Umowa NR 139/2018/Wn12/OA/EU/P o dofinansowanie w formie pożyczki
Przedsięwzięcia pn. „Dostosowanie istniejących kotłów w EC „Mikołaj” do wymagań
prawnych – Dyrektywy IED i Konkluzji BAT”

Znak sprawy: Nr ZCP.18.3.06

dotyczy: postępowania o udzielenie zamówienia publicznego prowadzonego w trybie przetargu nieograniczonego na „**Dostosowanie istniejących kotłów w EC „Mikołaj” do wymagań prawnych – Dyrektywy IED i Konkluzji BAT**” - znak sprawy: Nr ZCP.18.3.06

1. Rozkład pomieszczeń Kociołnia OKP-60

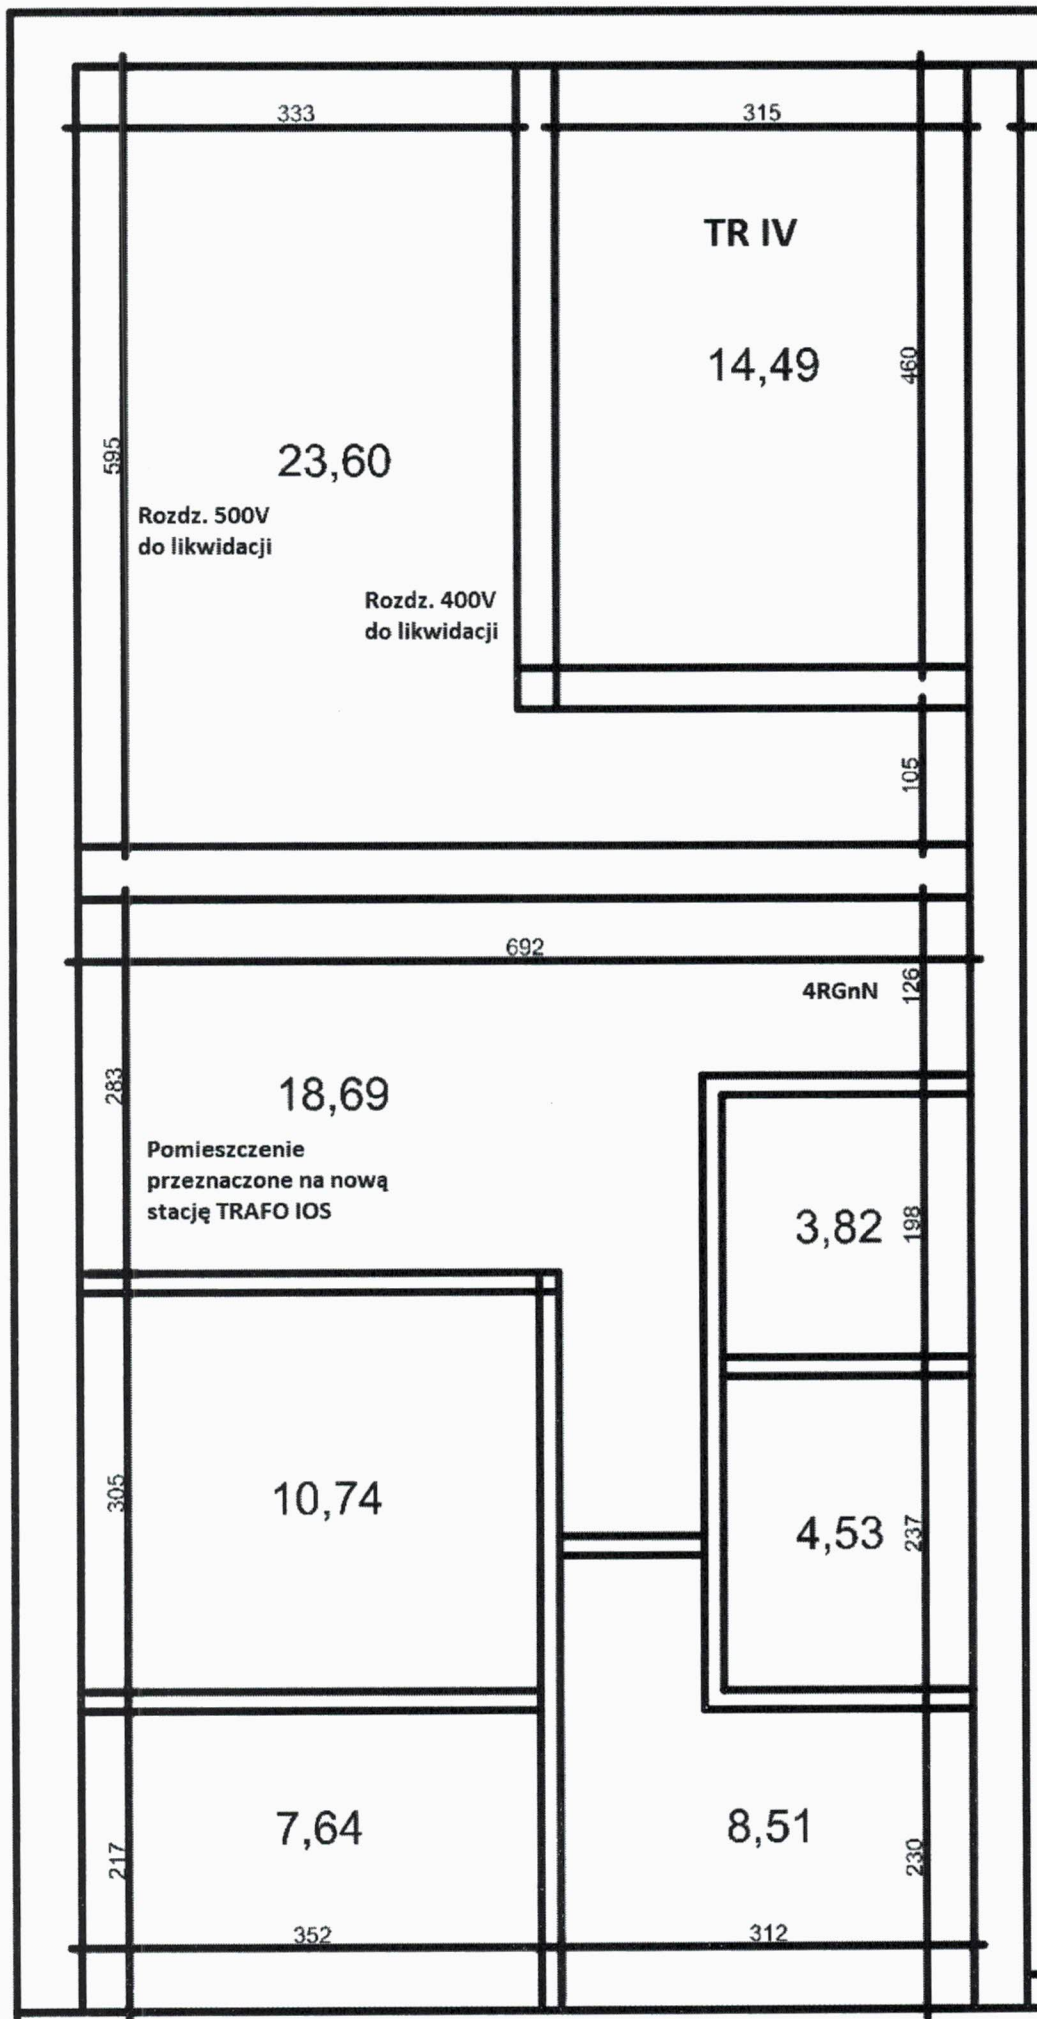
Zwracamy się z uprzejmą prośbą o udostępnienie rzutu pomieszczenia elektrycznego w budynku kotłów.

Rzutu pomieszczenia elektrycznego w budynku kotłów w załączeniu.
